ПАСПОРТ ДОСТУПНОСТИ  
объекта социальной инфраструктуры (ОСИ)  
№011-УГБ-30

1.1. Наименование (вид) объекта Муниципальное бюджетное дошкольное образовательное учреждение «Детский сад «Светлячок» общеразвивающего вида Пограничного муниципального района

АКТ ОБСЛЕДОВАНИЯ  
объекта социальной инфраструктуры  
К ПАСПОРТУ ДОСТУПНОСТИ ОСИ  
№ \_\_\_\_\_

Фото1

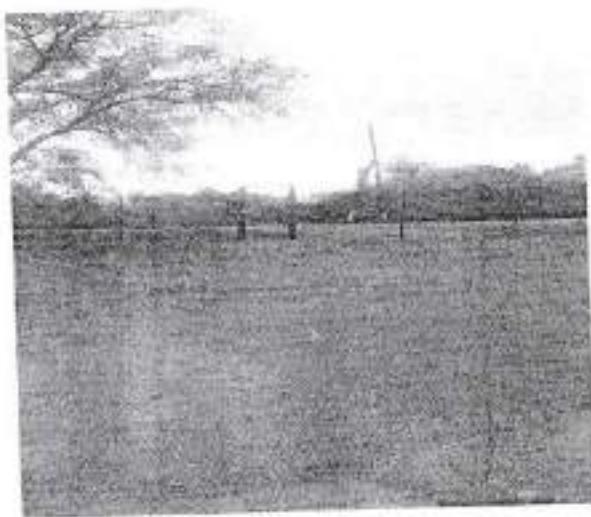
№ п/п	Наименование функционально- планировочного элемента	Наличие элемента			Выявленные нарушения и замечания			Работы по адаптации объектов	
		есть/ нет	№ на плане	№ фото	Содержание	Значимо для инвалида (категория)	Содержание	Виды работ	
1.1	Вход (входы) на территорию	есть		1.2.	Нормальное состояние			Не требуется	
1.2	Путь (пути) движения на территории	есть		1.2.	Отсутствует тактильное покрытие на пешеходных путях	С	Укладка тактильной плитки	Теку- щий ремон- т	
1.3	Лестница (наружная)	Нет			Не требуется			Не требуется	
1.4	Пандус (наружный)	нет			Не требуется			Не требуется	
1.5	Автостоянка и парковка	нет			Не нужна			Не требуется	
	ОБЩИЕ требования к зоне	нет			Отсутствует тактильное покрытие на пешеходных путях.	С,К	Укладка тактильной плитки	ТР

Комментарий к заключению: нет тактильного покрытия на всей территории.

Фото 7

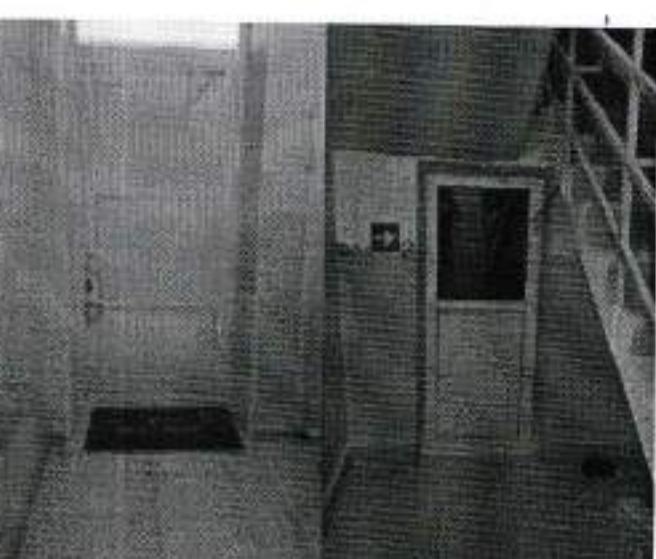
2.4	Дверь (входная)	есть	31,32	3,5, 6	Открывается наружу, ширина двери 0,85 м, 0,85м, 0,95м	О, Г, У, С	Переустановка двери технически невозможна	
2.5	Тамбур	есть	22,29	7,8, 9	Вторая входная дверь открывается наружу	О, Г, У, С		
	ОБЩИЕ требования к зоне 2				ступени и подступеньки должны иметь контрастную окраску, ширина двери соответствует нормам, размеры пандуса соответствуют нормам	К, О, С

Фото 21

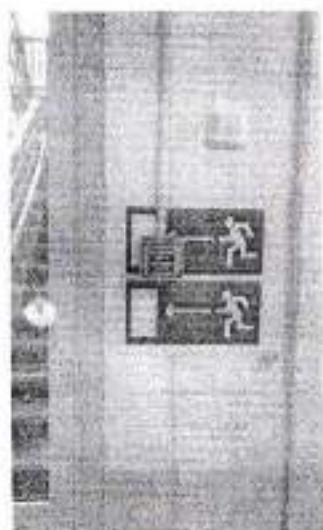
№ п/п	Наименование функционально- планировочного элемента	Наличие элемента		Выявленные нарушения и замечания		Работы по адаптации объектов		
		есть/ нет	№ на плане	№ фото	Содержание	Значимо для инвалид (катего- рия)	Содержание	Виды работ
6.1	Визуальные средства	есть		21, 23	Отсутствуют системные средства информации, табло, тактильная информация	О,У,Г	Установка световых средств информации, сигнализации об опасности, тактильные средства на путях движения.	Индивидуа- льное реше- ние с ТСР
6.2	Акустические средства	есть		22	-	О,У,Г С	Не требуется	
6.3	Тактильные средства	нет			Отсутствуют тактильные средства в местах движения	С	Разместить тактильные средства в местах движения	ТР
	ОГДИФ требования к зоне				Системы средств информации и сигнализации об опасности должны быть комплексными и предусматривать визуальную, звуковую и тактильную информацию с указанием направления движения

Комментарий к заключению: имеется информация о предоставлении услуги, размещена на стенде, имеется громкая связь, пожарная сигнализация. Необходима установка тактильных средств информации
